**Avis délibéré de la Mission régionale d'autorité environnementale  
de Nouvelle-Aquitaine sur le projet de mise en compatibilité par  
déclaration de projet n°1 du plan local d'urbanisme (PLU) de la  
commune d'Izon (33) pour permettre l'aménagement d'une brigade  
de gendarmerie et de logements sociaux, porté par la  
communauté d'agglomération du Libournais**

n°MRAe 2024ANA100

dossier PP-2024-16607

**Porteur du Plan :** communauté d'agglomération du Libournais

Figure 5 : carte de l'occupation du sol (à gauche), carte des enjeux globaux (au centre) et carte de localisation des sondages pédologiques sur le secteur élargi de la mise en compatibilité du PLU d'Izon (Source : Évaluation environnementale, pages 13, 14 et 44)

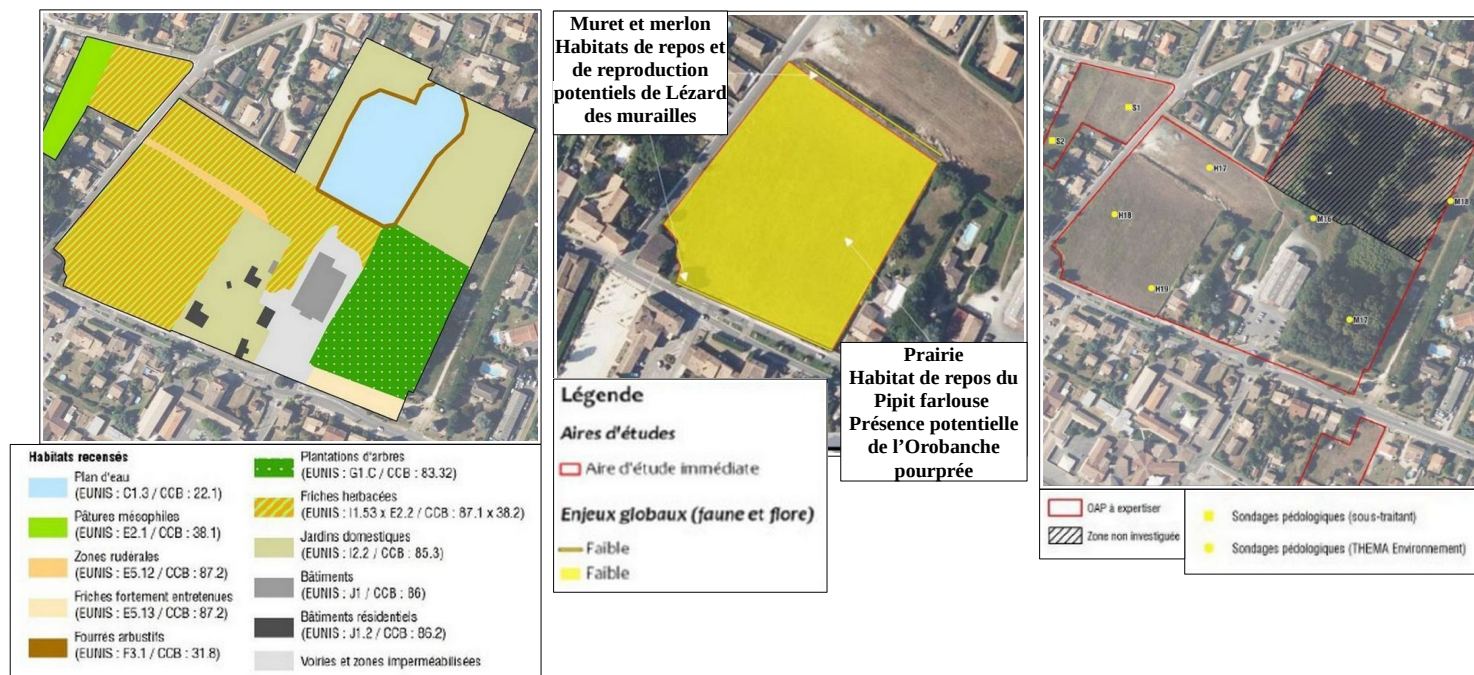
Deux inventaires de terrain ont été réalisés : l'un à l'été 2022 sur l'ensemble du périmètre d'étude et l'autre le 16 février 2023 sur une seule des deux parcelles du périmètre de projet, sans explication. **Il conviendrait de disposer du même niveau d'inventaire sur l'ensemble des parcelles du périmètre de projet.**

Le dossier met en évidence des enjeux modérés sur les milieux ouverts formant des continuités écologiques. La haie existante à l'est du périmètre du projet est à préserver dans l'OAP, sans identification dans le règlement graphique.

**La MRAe recommande de protéger réglementairement la haie à préserver évoquée dans l'OAP.**
